ALEGACIONES AL PLAN HIDROLÓGICO DEL JÚCAR 2022-2027 PRESENTADAS POR XÚQUER VIU

Roger Pons Vidal, con DNI 20761094Y, en nombre de la Asociación “Xúquer Viu”, en calidad de Presidente de la misma, con CIF G-97493936, domicilio social en l’Avda de l’Oest, 22, 46295, Sumacàrcer, presenta las siguientes alegaciones al Plan Hidrológico del Júcar 2022-2027. Correos electrónicos de contacto: sanzcavero@hotmail.com y rogerpons31@gmail.com

Figura 102. Evolución de niveles piezométricos en los puntos 08.29.033 (izq.) y 08.29.060 (der.).

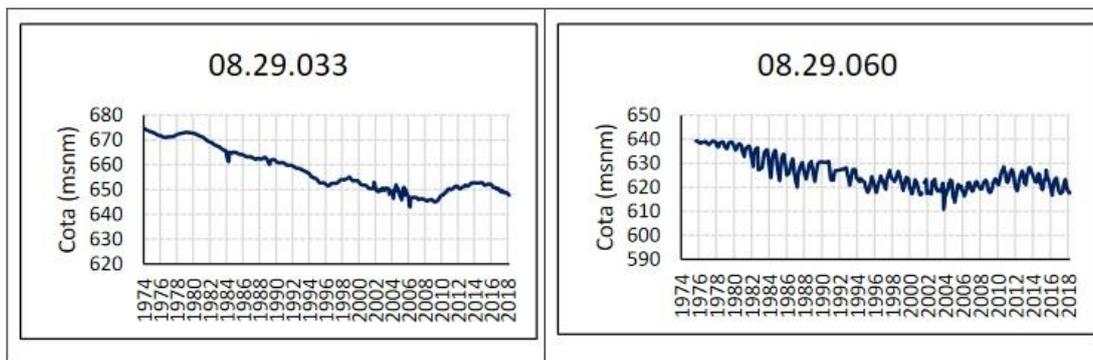
En el gráfico se puede comprobar cómo, en los años 70 y principio de los 80, el acuífero proporcionaba al Júcar cerca de 400 hm³ al año. Conforme se llevan a cabo las extracciones masivas del acuífero a partir de los años 80, observamos cómo van descendiendo los niveles piezométricos al mismo ritmo que disminuyen las ganancias del río. Hasta el punto que entre los años 2000 y 2009, el río no sólo no gana, sino que pierde caudal superficial al infiltrarse en el acuífero, llegando a una pérdida de casi 100 hm³ anuales en el año hidrológico 2004-2005. O sea 400 hm³ que deja de ganar y 100 que pierde. En esta época se llegó a secar el Júcar, en pleno verano, en un tramo a su paso por la Mancha Oriental, lo que levantó todas las alarmas, sin que la situación mejorase sustancialmente con posterioridad.

Después de unos años en los que parecía que se recuperaba ligeramente, sin llegar, ni mucho menos a la situación anterior, de nuevo, desde 2013-2014 la tendencia es a la baja, llegando en el año hidrológico 2015-2016 a volver a perder agua superficial por infiltración en el acuífero.

Figura 51. Aportaciones medias mensuales (m3/s) a Molinar de los escenarios del Acuífero de la Mancha Oriental, para la serie 1985/86-2005/06

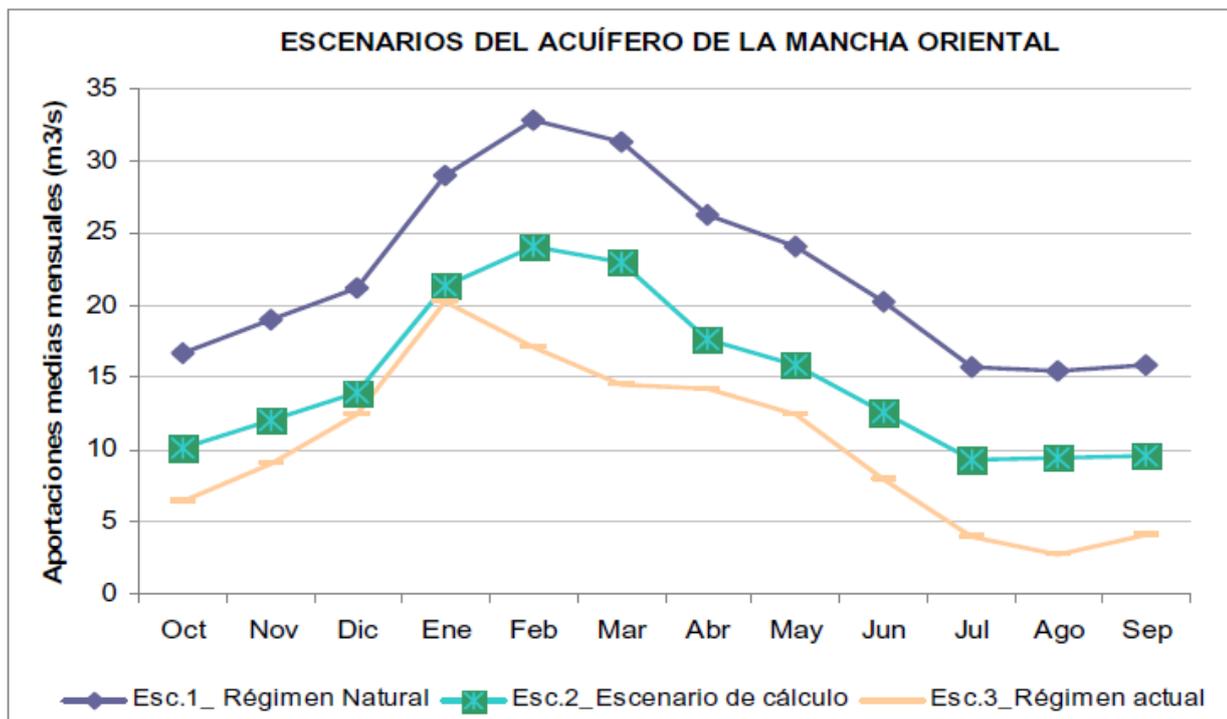
Y establece como caudales de aportación del acuífero al río, no los 11/12 m³/segundo que aportaba el acuífero al río en la década de los ochenta, sino tan solo 1 m³/segundo, menos de la décima parte de la cifra real.

Podemos observarlo en el siguiente gráfico que proporciona la Confederación en la figura 51 del Anejo de Caudales Ecológicos. *"Para intentar fijar este escenario de cálculo, se realizó un estudio de detalle de las aportaciones hasta el punto de El Molinar, así como un estudio comparativo entre la situación que se daría en régimen natural y la situación actual que contempla las detracciones del acuífero al río. El objetivo fundamental de plantear estos tres escenarios es el de enmarcar de forma precisa donde se sitúa el escenario de cálculo propuesto."*

- La línea verde es la que se quiere considerar como régimen natural -con explotación- porque dicen que "establecer un escenario en régimen natural para estimar los caudales mínimos en el tramo medio del Júcar, plantea una situación poco realista". "Por esta razón, se ha considerado la explotación del acuífero de La Mancha Oriental en la determinación de la serie de aportaciones de cálculo a utilizar en los métodos hidrológicos". Esta línea supone una media anual de 15 m3/s que equivale a unos 475 hm3 anuales (160 más que en la actualidad, pero 225 menos de cómo estaba el acuífero a principio de los años 80).

Figura 51. Estimación de las entradas totales al lago (hm³) y el número de renovaciones del lago de l'Albufera, e indicación del requerimiento hidromorfológico establecido. Resultados obtenidos mediante el Modelo AqatoolDMA-Albufera

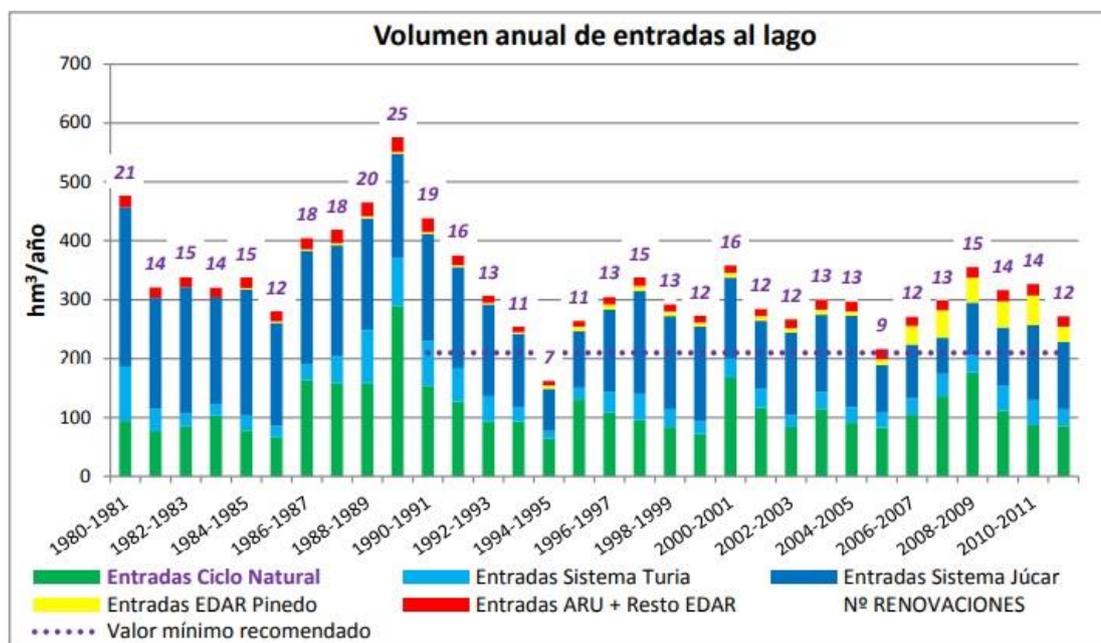
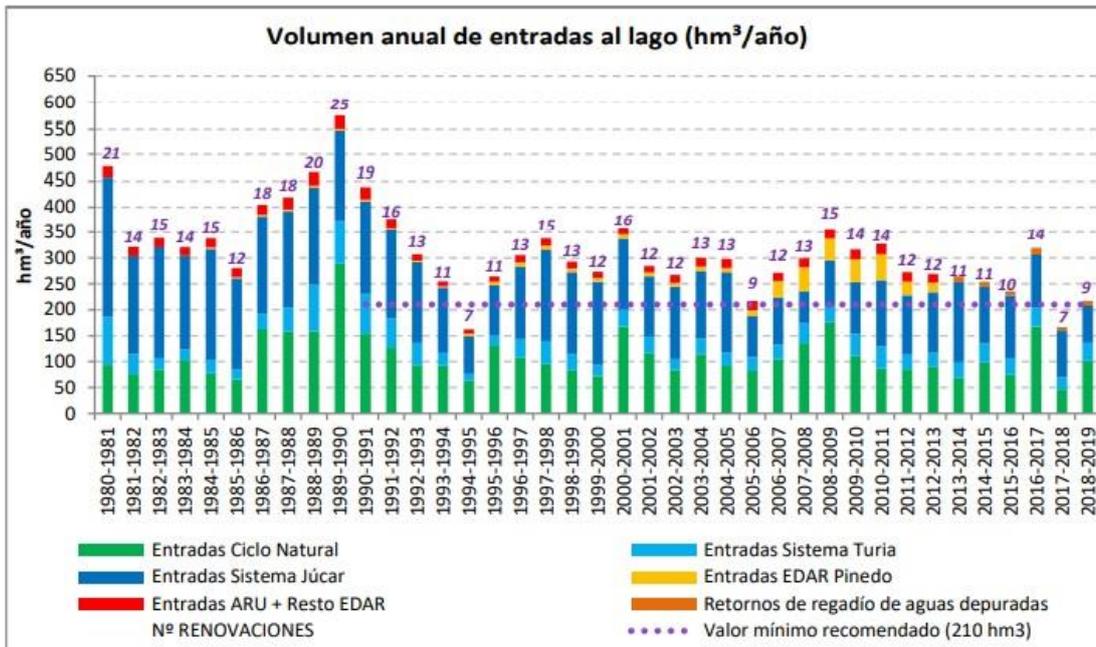
En dicho gráfico se puede comprobar la disminución progresiva del volumen anual de entradas al lago en los últimos 39 años. Si en la década de los 80 la mayor parte de los años las entradas eran superiores a los 300 hm³/año, en la década siguiente sólo en 3 años se supera esta cifra, descenso que se agudiza en los últimos años de manera que se puede observar que entre 1980 y 2019, de los 5 años hidrológicos, en los que l'Albufera ha tenido entradas inferiores a 250 hm³, 3 de ellos se sitúan en los últimos 4 años.

La propuesta de necesidades hídricas del lago es la misma que la hecha en el plan actualmente vigente 2016-2021, a pesar de ser evidente la disminución progresiva de las entradas al lago que se ha producido en los últimos años. Se puede ver claramente en la comparativa de la gráfica de la estimación de las entradas totales al lago en los dos planes. La gráfica del plan de 2016 abarcaba 32 años, del 1980-81 al 2011-12, mientras que la del futuro plan abarca 39 años, del 1980-81 al 2018-19, es decir 7 años más. Precisamente en estos años últimos añadidos a la gráfica del plan de 2016 es dónde se sitúan las cifras medias más bajas de entradas del período, siendo precisamente los dos últimos años los que ofrecen 2 de las 4 cifras inferiores del período de 39 años.

Figura 90. Serie de suministros superficiales a la Acequia Real del Júcar.

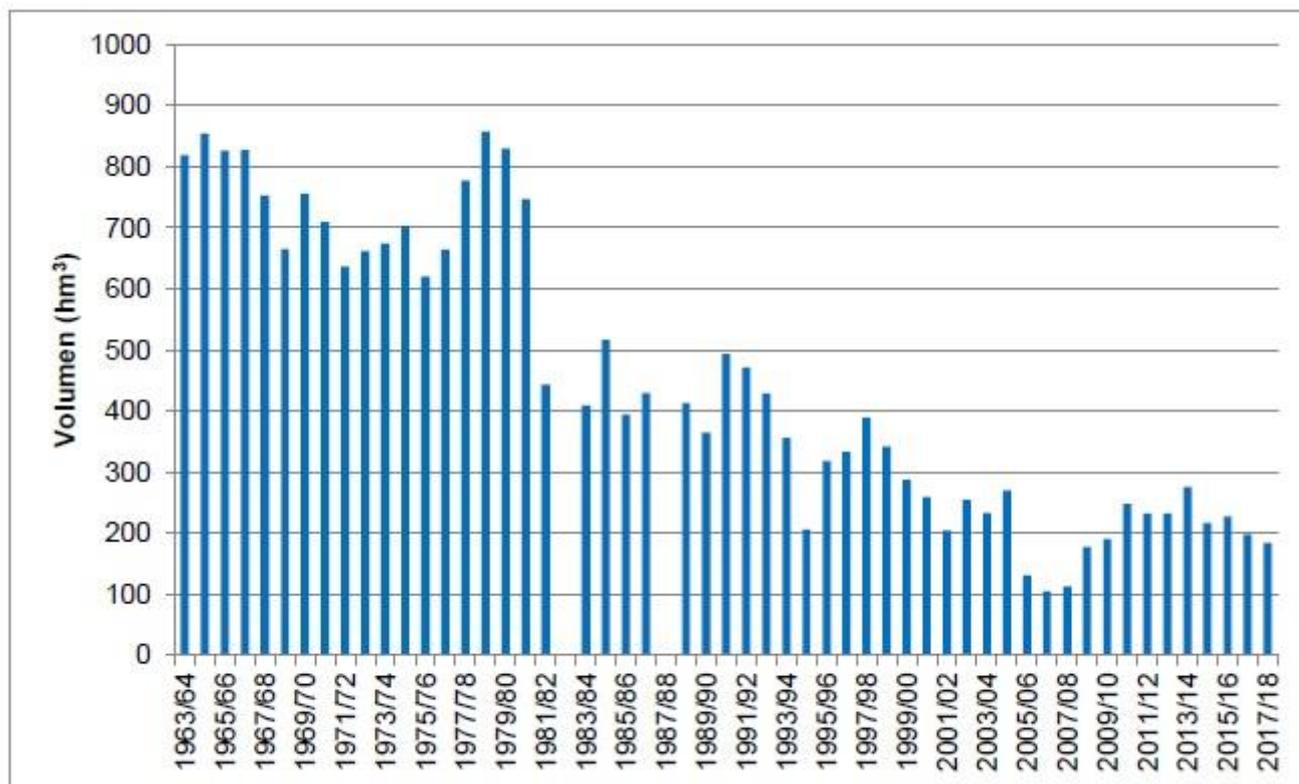
- En la figura 90 del Esquema de Temas Importantes "Serie de suministros superficiales a la Acequia Real del Júcar" se observa la reducción, sobre todo a partir de los años 80, de los suministros a la Acequia Real del Júcar. Sin embargo no se menciona el destino del agua que no se aporta, a pesar de reconocer reiteradamente que "la modernización de los regadíos de la Acequia Real del Júcar producirá una reducción de los aportes tanto al río Júcar como a L'Albufera de València."

El destino del agua que se deja de aportar habría que buscarlo en los regadíos extensivos de la Mancha Oriental, ya que, a pesar de la situación de sobreexplotación del Júcar y del acuífero de la Mancha Oriental las asignaciones a la Mancha Oriental no han disminuido, ya que en 1998 la Mancha Oriental tenía 320 hm³ y en 2016 seguían teniendo 320 hm³, a pesar de la reducción de las aportaciones por el cambio climático. Mientras tanto la Acequia Real del Júcar pasaba de 392 hm³ en 1998 a 214 en 2016 con una disminución de 178 hm³, un 45%.
